RELATÓRIO FOTOGRÁFICO DE FISCALIZAÇÃO DE CONVÊNIO

REFERENTE À EXECUÇÃO DE SERVIÇOS DE SINALIZAÇÃO VIÁRIA HORIZONTAL E VERTICAL NO MUNICÍPIO DE MONTE NEGRO - RO

Convênio: nº 007/2022/PGE-DETRAN (ID: 0030091652).

Assunto: Fiscalização de Convênio de Sinalização de Trânsito.

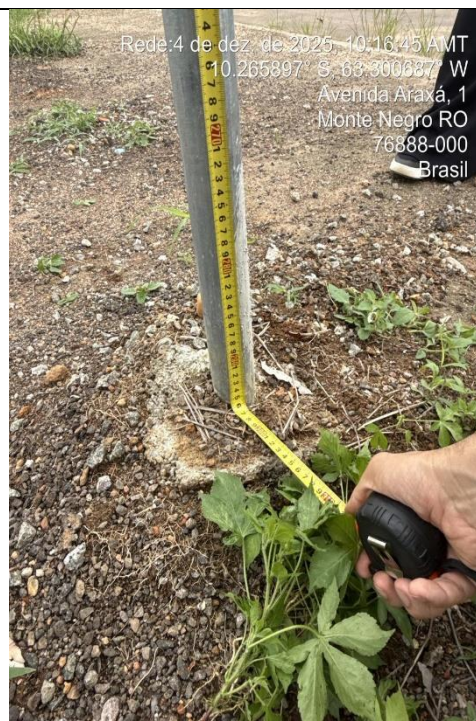
Foto 9: braço projetado encontra-se seriamente empenado.

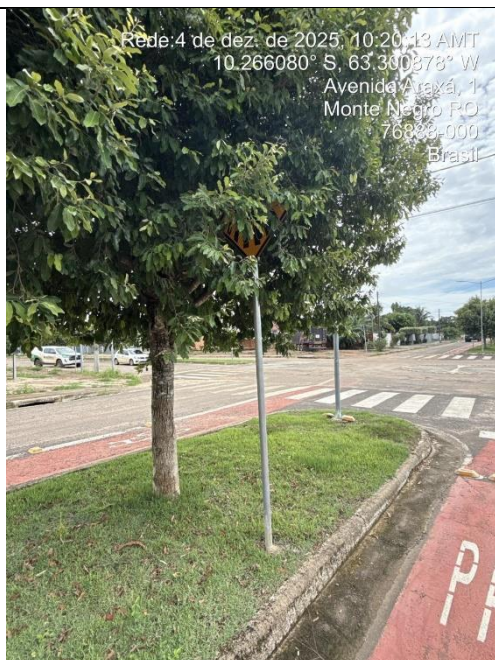
Foto 16: Sinalização R-1 e Legenda pare em conformidade com o projeto aprovado.

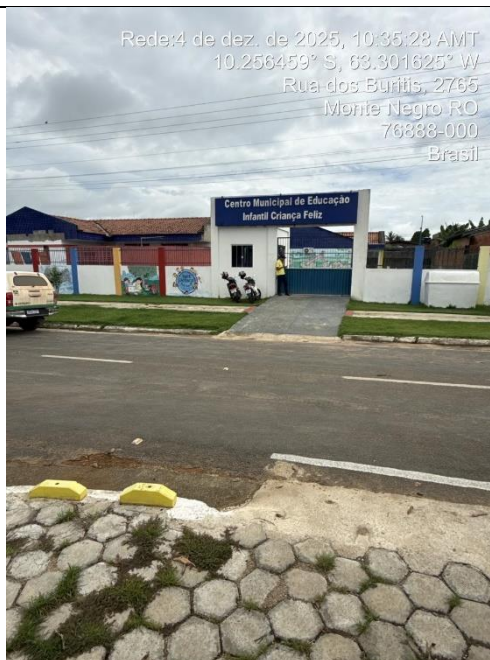
Foto 19: sinalização horizontal em conformidade com o projeto aprovado.

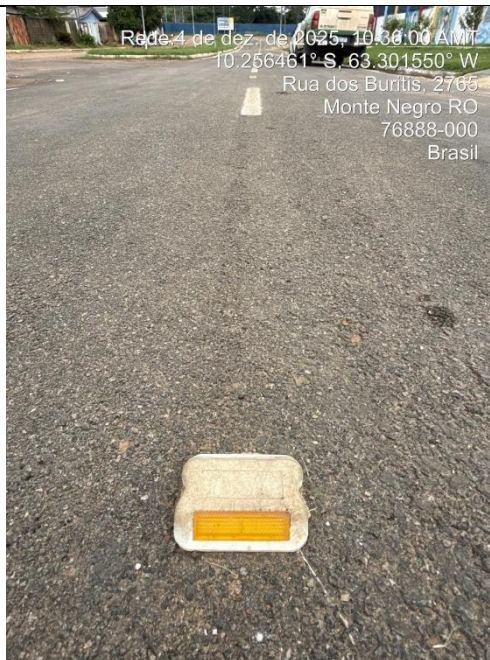
Foto 21: sinalização horizontal em conformidade com o projeto aprovado.

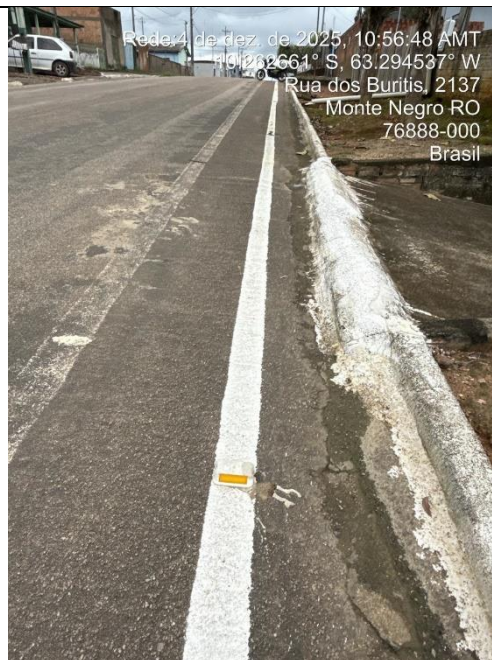
Foto 25: sinalização horizontal em conformidade com o projeto aprovado.

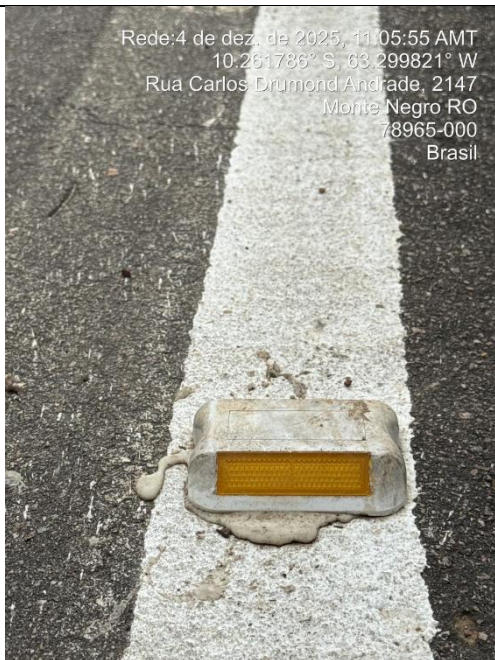
Foto 28: sinalização horizontal em conformidade com o projeto aprovado.

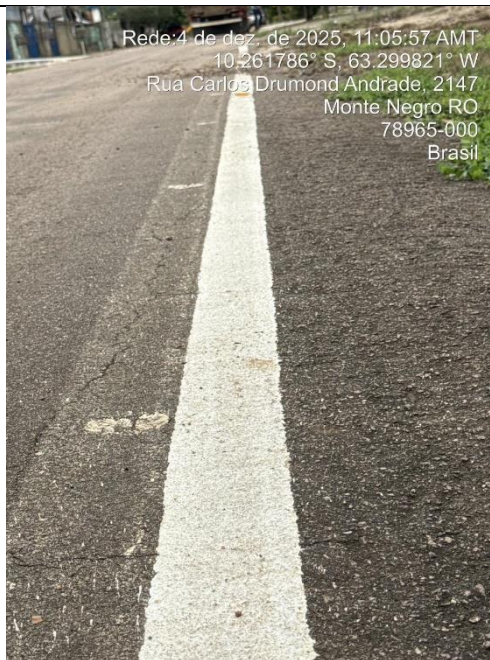
Foto 29: tachas foram devidamente aplicadas nos locais determinados nos projetos encaminhados.
